RELATÓRIO TÉCNICO DE FISCALIZAÇÃO 03/2022
SAAE DE SERTANÓPOLIS-PR

MARÇO DE 2022
MARINGÁ - PR

Para tanto, nos dias 14 e 15 de março de 2022, realizou-se fiscalização direta no município de Sertanópolis-Pr, onde o principal objetivo foi verificar a conformidade dos Sistemas de Abastecimento de Água e Sistema de Esgoto Sanitário quanto a normas e legislações pertinentes.

Foto 05 – Plataforma de atendimento para reclamações

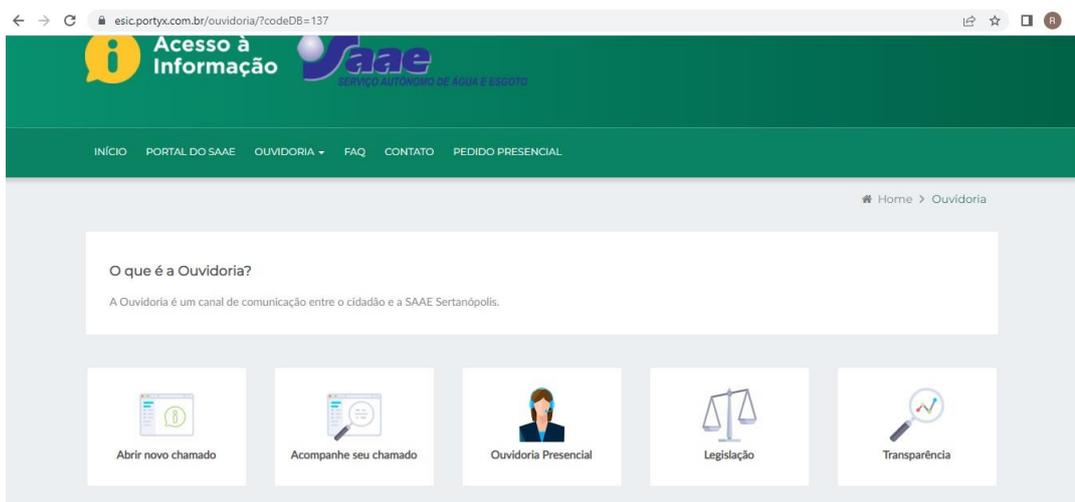
- Horário de funcionamento das 07:30 às 11:30 e das 13:00 às 17:00 de segunda a sexta-feira;
- A fachada da edificação possui horário de funcionamento e telefone para contato;
- Espaço interno para atendimento ao público é adequado (Foto 04);
- Existe plataforma de atendimento virtual para os usuários (Foto 06)
- Registro de finalização de serviços solicitados pelos usuários (Foto 01);
- Existe registro dos atendimentos;
- Existe local para reclamações do consumidor (Foto 05);

Foto 14 – Poço piscina (norte)

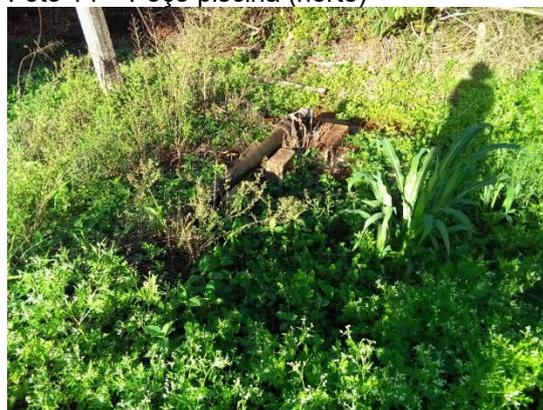
- Sem Laje do poço Piscina (zona norte) (NBR 12.212/1992)
- Tampa dos poços da zona norte estão excessivamente oxidados;
- Ponto de tomada de tomada de água:

Foto 61 – Controle diário (análises físico-químicas) de 30/12/2021 de água tratada

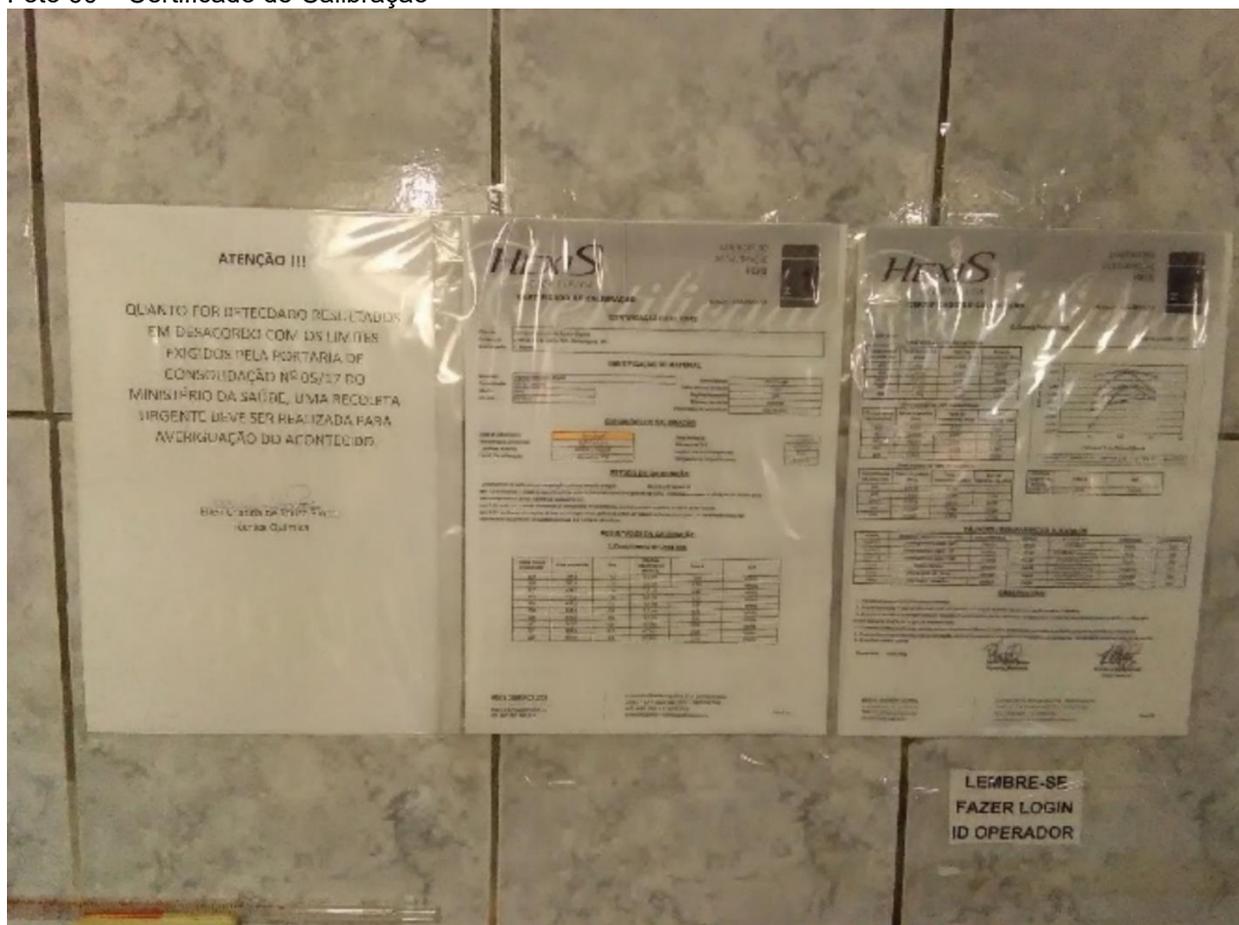
- No controle diário de água tratada (Foto 61) as análises foram feitas conforme a Portaria 05/2017 do Ministério da Saúde mas desde 04/05/2021 as mesmas análises devem atender os parâmetros da Portaria 888/2021 do Ministério da Saúde;

Figura 05 – Mapa da ETE de localização da ETE e distância mínima para empreendimentos

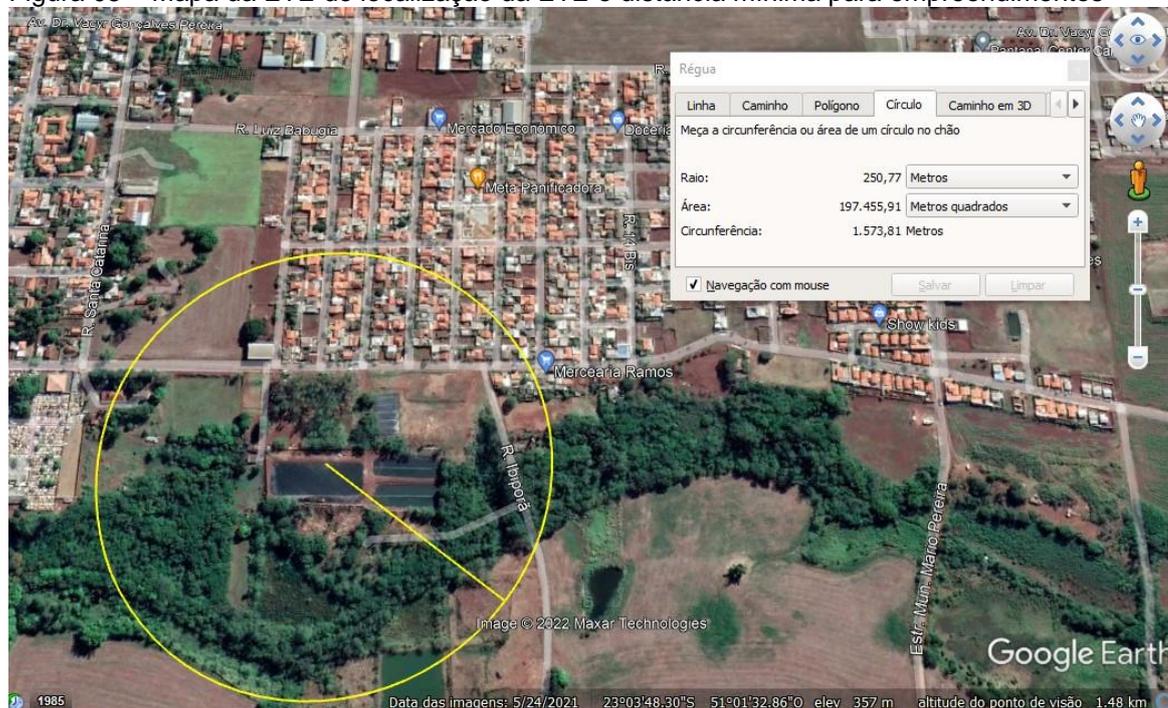
- A ETE não está devidamente sinalizada;
- A área da ETE não está devidamente isolada;
- Atender Portaria 269/2017 do Ministério das Cidades (Anexo III) – distância inferior a 250 m de ETE's para construção de unidades habitacionais;
- Não foi apresentada LI da obra;
- Não foi apresentada a LP do projeto da obra;
- Não foi apresentada a licença para destinação final do solo que foi movimentado na dragagem das lagoas.
